PROGETTO PER LA REALIZZAZIONE
DEL PARCO EOLICO
"MONTE CROCE DI FERRO"

PARERE DI COMPETENZA MINISTERO DELLA CULTURA
SOPRINTENDENZA ARCHEOLOGIA BELLE ARTI E PAESAGGIO PR E PC
CONTRODEDUZIONI DI CARATTERE
TECNICO E PAESAGGISTICO

**PARERE DI COMPETENZA DEL MINISTERO DELLA CULTURA
SOPRINTENDENZA ARCHEOLOGIA BELLE ARTI E
PAESAGGIO PROVINCE DI PARMA E PIACENZA prot.n.
0010780-P del 18/10/2023**

**CONTRODEDUZIONI DI CARATTERE TECNICO E
PAESAGGISTICO**

Figura 3 - Progetto piazzola di esercizio aerogeneratore BT04: la presenza della piazzola dell'aerogeneratore in corrispondenza della linea di compluvio formatasi per arretramento progressivo del versante, costituisce una efficace barriera per rallentare o addirittura bloccare il fenomeno erosivo

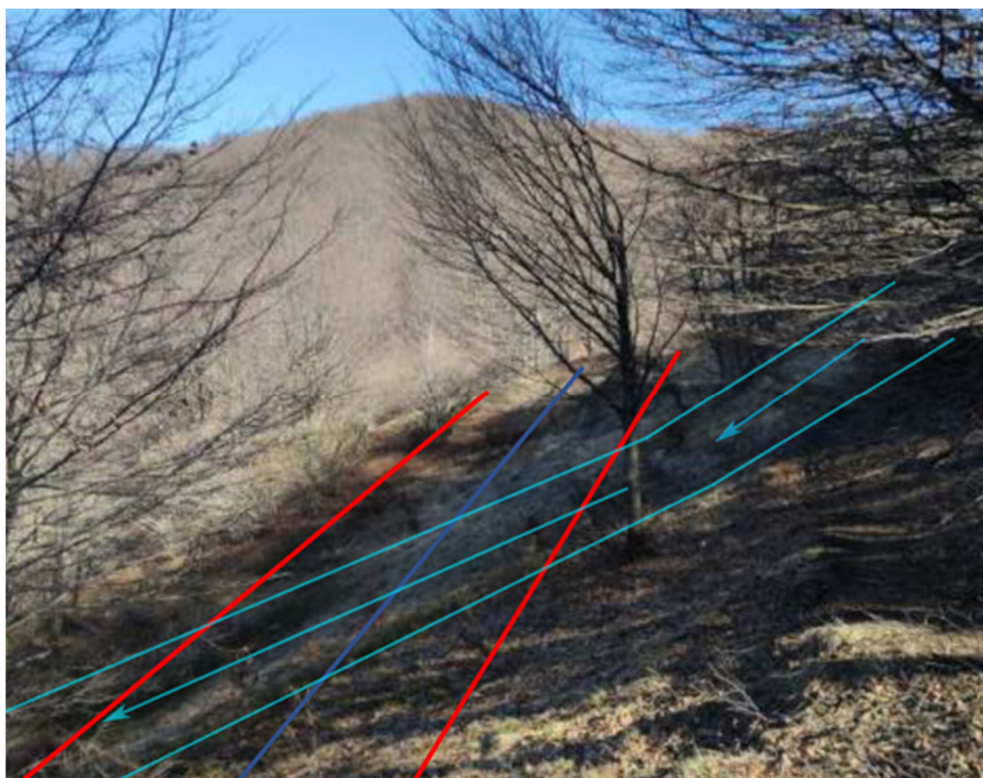
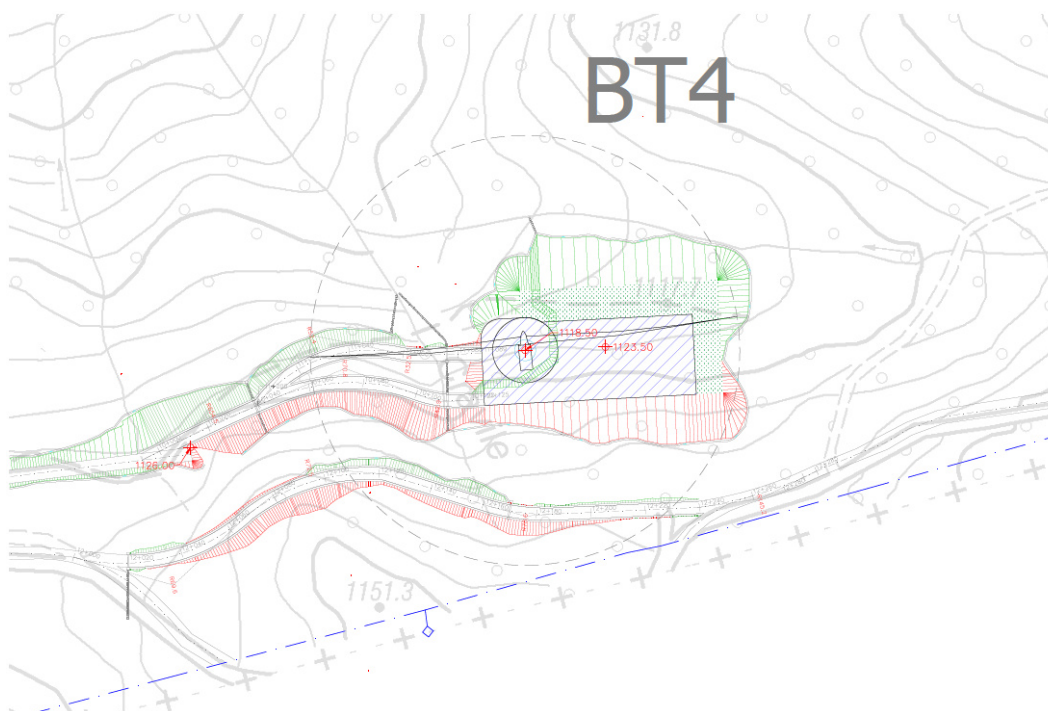
“La realizzazione dell'impianto e delle infrastrutture necessarie al suo funzionamento si sviluppa in prossimità del crinale principale che divide la regione Emilia-Romagna dalla Toscana, ed in particolare è riferito alla dorsale dei monti Molinatico, Borraccia e Croce di Ferro ed è costituito: cavidotti, piste infrastrutturali, piazzole di circa 7.300 mq cadauna, ingenti allargamenti stradali fino a 10 m – interventi OB59 e OB60 - e nuovi percorsi viabilistici – by pass di Grifola, fondazioni aerogeneratori di significativo impatto geotecnico realizzato su pali di grande diametro in calcestruzzo armato, trasformazione di sentieri boscati costituiti da terra battuta di larghezza massima circa 2,5 m, in strade sterrate con dimensioni che arrivano fino a 6 m circa di larghezza, livellamenti sponde dorsali, ecc.; determinerebbero una dequalificazione irreversibile all'habitat naturalistico, costituito da flora e fauna che connotano l'attuale ecosistema, causando gravi danni all'assetto paesaggistico precostituito.”

- Nel caso specifico, la presenza della piazzola di progetto BT04 permetterà di meglio presidiare e financo ad arrestare, sotto il profilo idrogeologico, la ulteriore degradazione dell’assetto morfologico dell’area in esame. (*Figura 1, Figura 2, Figura 3*).

Figura 1 - si evidenzia il processo erosivo in atto del versante acclive in corrispondenza della linea di crinale

Figura 2 - Particolare dell'area in esame C.T.R. Regione Emilia Romagna

Figura 6 realizzazione di ampliamento della sezione idrica e creazione di mini-invaso

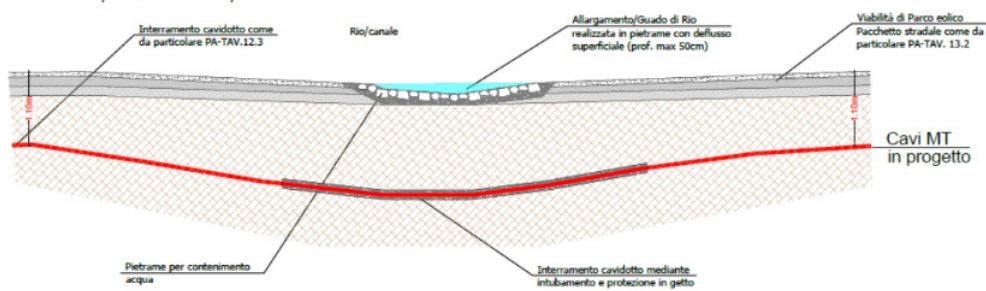
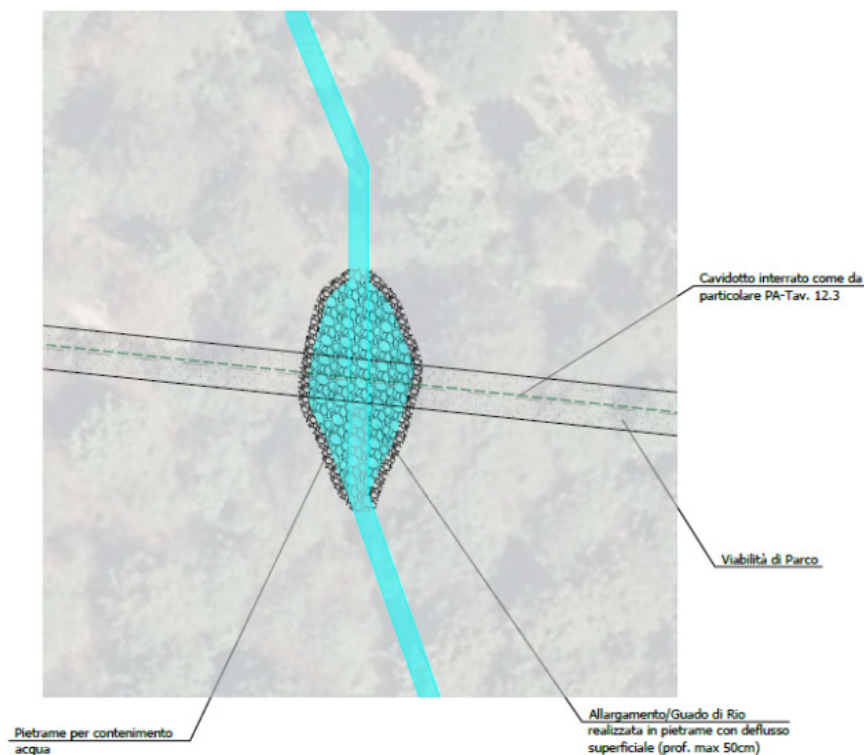
- *Invasi ed alvei di laghi, bacini e corsi d'acqua (art. 18 del PTPR);
Nell'ambito di questa particolare zona ambientale, l'impianto in questione, ivi incluse le opere di connessione, non risulta legittimato; infatti si riportano le attività e interventi ammessi che sono riconducibili al “...mantenimento, la ristrutturazione e la rilocalizzazione di capanni ed*

Quanto richiamato dimostra concretamente la non conformità dell'impianto eolico in progetto, ivi incluse le opere infrastrutturali ad esso associato, rispetto ai contenuti della norma. La norma, infatti, che si fonda su criteri di tutela idrogeologica, risulta in conflitto con le opere previste dal progetto a causa delle numerose interferenze con le reti idriche (corpi idrici, fossi, compluvi) tra cui il torrente Tarodine.

Si torna pertanto a precisare che le opere previste nel progetto non interessano in alcun modo “Invasi ed alvei di laghi, bacini e corsi d’acqua (art. 18 del PTPR)”, poiché contemplano unicamente, con la variante del cavidotto richiesta da ATERSIR, il solo attraversamento del “Rio delle Bratte” su strada esistente (*Figura 4*). In particolare, si fa presente che, l’interferenza idrica, viene superata mediante il sottopasso dell’alveo a debita profondità in modo da non creare alcuna perturbazione al deflusso idrico (utilizzando la tecnica del T.O.C.) (*Figura 5, Figura 7*). Nel tratto specifico, verrà poi realizzato un ampliamento della sezione idrica con creazione di un piccolo invaso che permetterà: a) creare un ambito paesaggistico e floro-faunistico più vario grazie alla permanenza delle acque; b) Favorire l’abbeveraggio degli animali; c) Creare un mini invaso per migliorare il deflusso controllato delle acque (*Figura 6*).

Figura 5 – sezione tipo attraversamento rio con tecnica T.O.C.

Figura 9 uso del suolo anno 1853

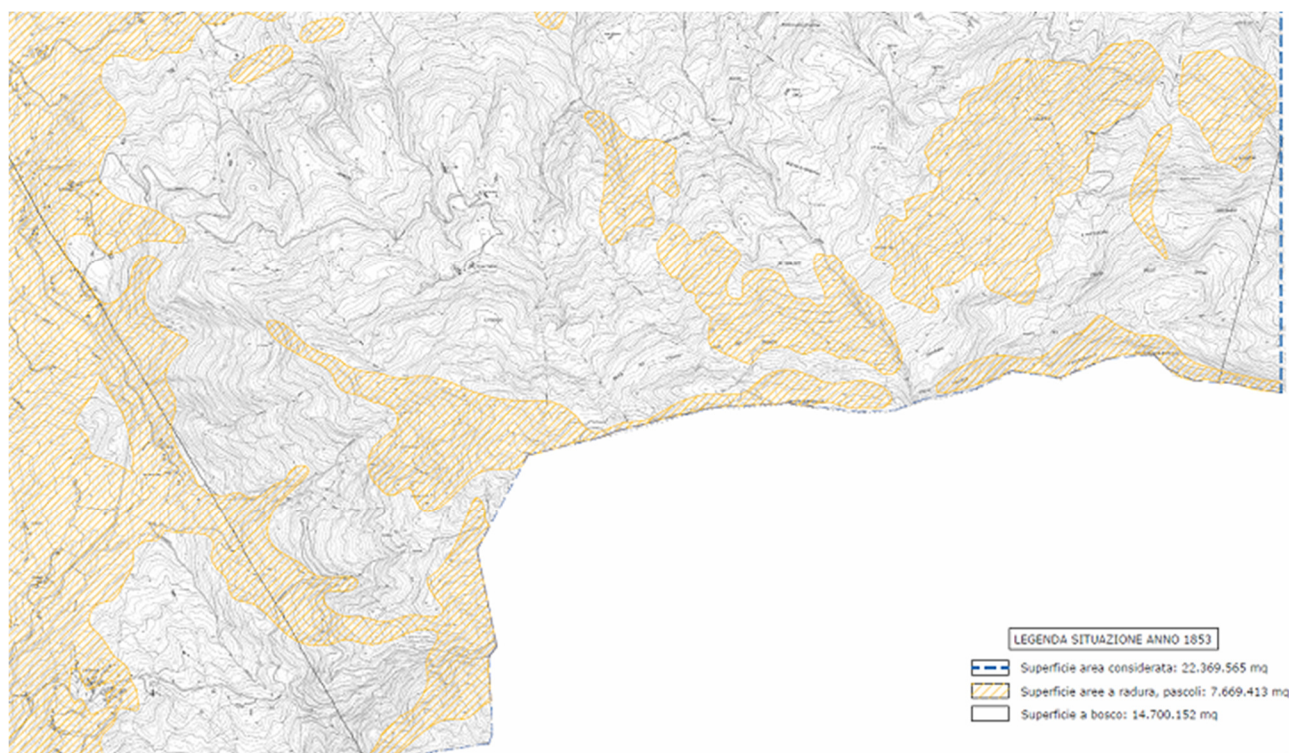
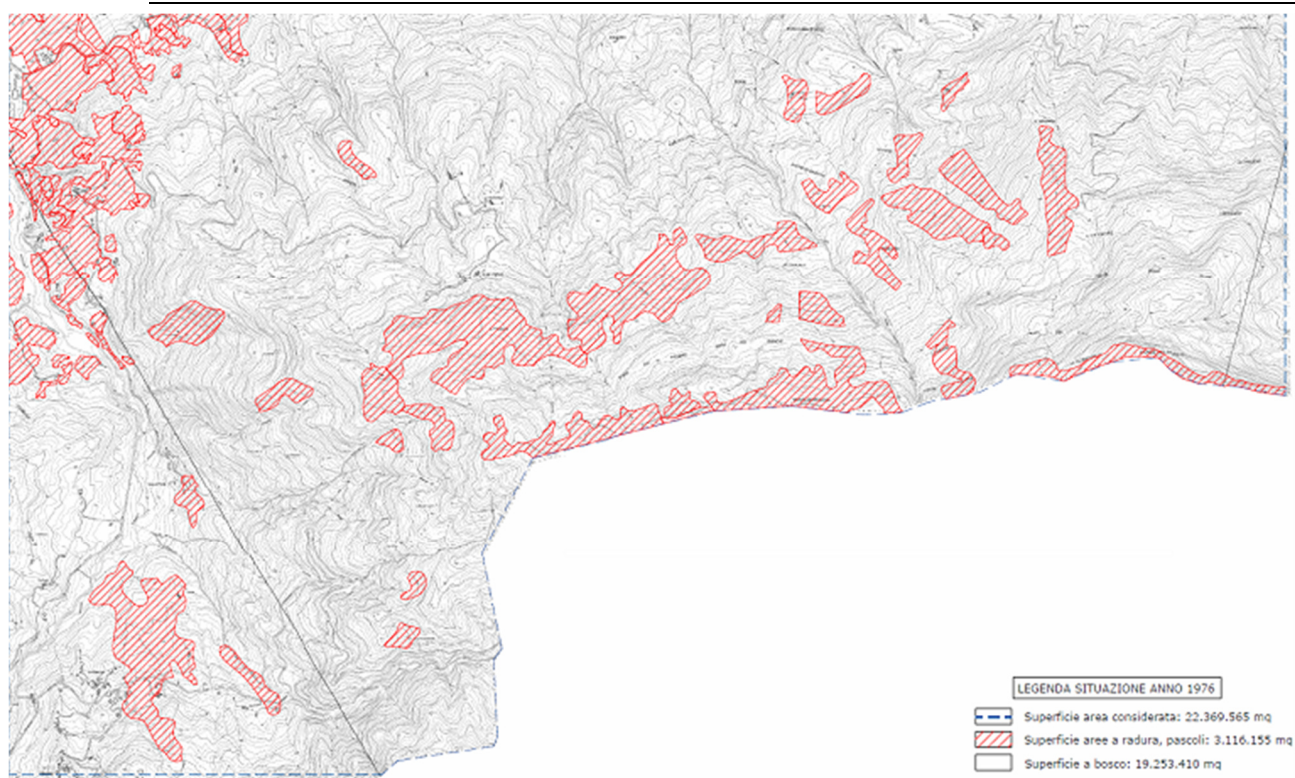
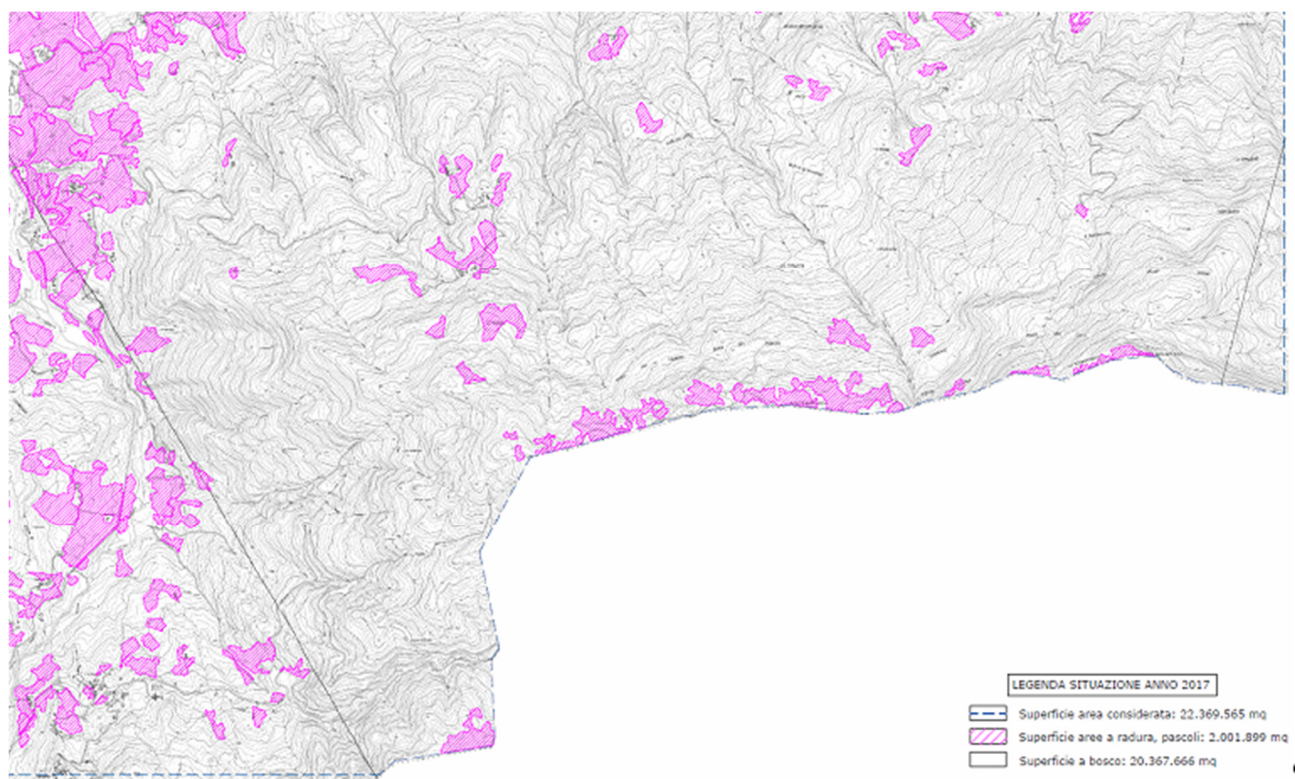
L'insieme delle tutele sopra rappresentate manifestano il significativo sistema di paesaggio connotato dalle relazioni che rappresenta il valore paesaggistico di questo specifico ambito territoriale di appennino emiliano, caratterizzato da una morfologia variamente acclive e dalla presenza di ampie superfici boscate e reti idriche naturali, che ne sottolineano la valenza naturalistica, che richiede la conservazione e la salvaguardia dei suoi caratteri riconosciuti come invariante del paesaggio appenninico.

Per altro verso, le analisi ambientali effettuate hanno reso possibile accertare le reali condizioni ambientali sito-specifiche delle aree coinvolte nel progetto. E sebbene non rientrino tra quelle considerate degradate, le suddette analisi hanno comunque evidenziato che nell'ambito territoriale in questione sono presenti dei fenomeni di degradazione dovuti al diffuso abbandono delle attività agricole e forestali, in particolare, a partire dal secondo dopoguerra. Il progressivo aumento delle superfici boscate con specie arboree di neoformazione, ne è il sintomo più evidente. Al fine di esplicitare il fenomeno in atto si riportano di seguito gli estratti cartografici riguardanti l'uso del suolo (principalmente bosco o non bosco) in tre scansioni temporali diverse: 1853, 1976 e 2017 (*Figura 9, Figura 10, Figura 11*).

Figura 10 – uso del suolo anno 1976

Figura 11 – uso del suolo anno 2017

Come chiaramente illustrato nella cartografia tematica e dai dati riportati in tabella nell'arco temporale preso in considerazione si è passati dal 34.29% di superficie territoriale a radura e a pascolo all'attuale 8.5%: regressione che ha portato alla progressiva espansione di formazioni boschive.
